Европейская экономическая комиссия

**Всемирный форум для согласования правил
в области транспортных средств**Рабочая группа по вопросам освещения
и световой сигнализации**Восемьдесят первая сессия**

**Упрощение правил ООН, касающихся освещения
и световой сигнализации****Предложение по поправкам новой серии [07]
к Правилам № 48 ООН (установка устройств освещения
и световой сигнализации)****Представлено Неофициальной группой по упрощению правил,
касающихся освещения и световой сигнализации (НРГ по УПО)***

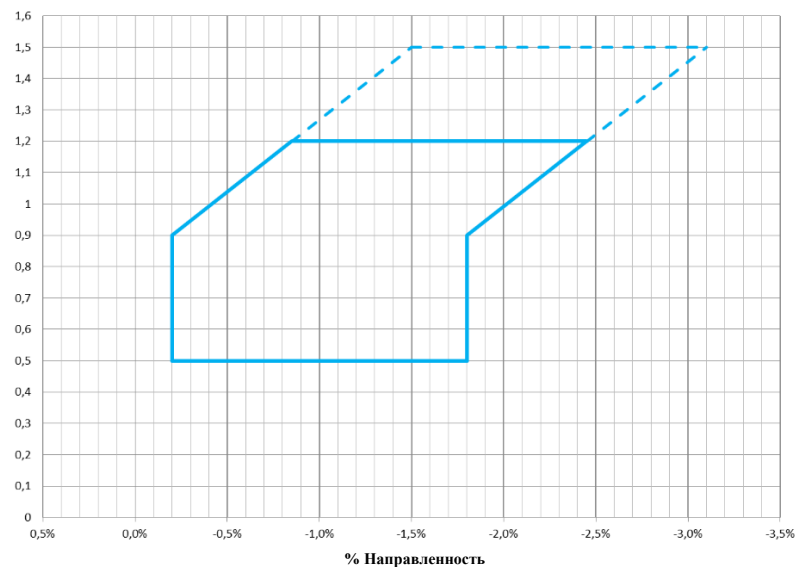
- 6.2.6.1.2 В зависимости от высоты в метрах (h), на которой расположен нижний край поверхности, видимой в направлении исходной оси фары ближнего света, и которая измеряется на порожних транспортных средствах, вертикальный наклон светотеневой границы фары ближнего света, **начиная со значения первоначального наклона, установленного изготовителем транспортного средства в соответствии с предписанием пункта 6.2.6.1.1, выше при всех статических условиях, предусмотренных в приложении 5,** должен оставаться в следующих пределах, а первоначальная направленность должна иметь следующие значения **при всех условиях нагрузки, указанных в приложении 5:**

- для $0,5 \text{ м} < h < 0,9 \text{ м}$ между:
-0,2% и -1,8%;
- для $0,9 \text{ м} < h < 1,2 \text{ м}$ между:
минимальным пределом вертикального наклона, линейно возрастающим, с учетом высоты установки фары ближнего света,
от - 0,2% до - 0,8[5]%,
и

максимальным пределом вертикального наклона, линейно возрастающим, с учетом высоты установки фары ближнего света,

от - 1,8% до - 2,4[5]%;

Вышеуказанные пределы и значения первоначальной направленности показаны на диаграмме, приведенной ниже.

10. Диапазон вертикального направления был изменен в соответствии с решениями НРГ по ВОРФ. НРГ по ВОРФ решила представить предложение, в котором этот диапазон составляет от 0% до -1,6%; было также решено, что, если поступит соответствующий запрос со стороны экспертов GRE, предельное значение, равное 0%, будет доведено до -0,2% при сохранении диапазона в 1,6% (т. е. параллельное смещение верхнего предела до -1,8%). Соединенное Королевство Великобритании и Северной Ирландии (Соединенное Королевство) и Польша обратились к Международной организации предприятий автомобильной промышленности (МОПАП) с просьбой представить более убедительные обоснования в отношении необходимости иметь диапазон не менее 1,6%.

11. На семьдесят восьмой сессии GRE некоторые эксперты просили сместить предел, равный 0%, на -0,2% и никто не возражал против параллельного смещения предела, равного -1,6%, до предела в -1,8%. Соединенное Королевство и Польша повторили свою просьбу представить более убедительные обоснования в отношении необходимости иметь диапазон не менее 1,6%.

13. И наконец, среди предлагаемых предельных значений направления два значения должны иметь, по расчетам, две цифры после запятой, в то время как в настоящем тексте Правил № 48 ООН после запятой указана только одна цифра. Поэтому вторая цифра всегда указывается в квадратных скобках, прежде чем будет решено, оставить ли ее или округлить первую цифру до ближайшего значения.

«Образец А

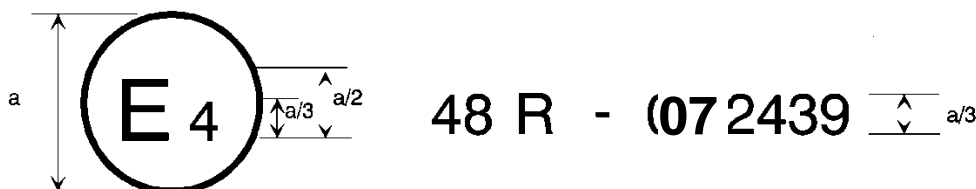
Приведенный выше знак официального утверждения, проставленный на транспортном средстве, указывает, что этот тип транспортного средства официально утвержден в Нидерландах (Е4) в отношении установки устройств освещения и световой сигнализации на основании Правил № 48 с внесенными в них поправками серии 06 [07]. Номер официального утверждения указывает, что официальное утверждение было выдано в соответствии с положениями настоящих Правил № 48 с внесенными в них поправками серии 06 [07].

19. В это приложение внесены изменения с целью обновления примеров маркировки и соответствующего описания с учетом введения поправок серии 07.

Образец В

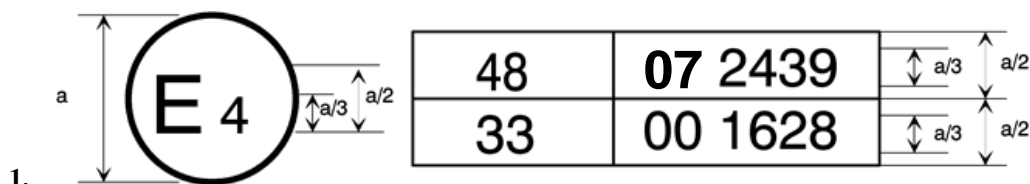
Приведенный выше знак официального утверждения, проставленный на транспортном средстве, указывает, что этот тип транспортного средства официально утвержден в Нидерландах (E4) на основании Правил № 48 с внесенными в них поправками серии 06 [07] и Правил № 33^[1]. Номера официального утверждения указывают, что к моменту выдачи соответствующих официальных утверждений в первоначальный вариант Правил № 48 были внесены поправки серии 06 [07], а Правила № 33 были в их первоначальном варианте.
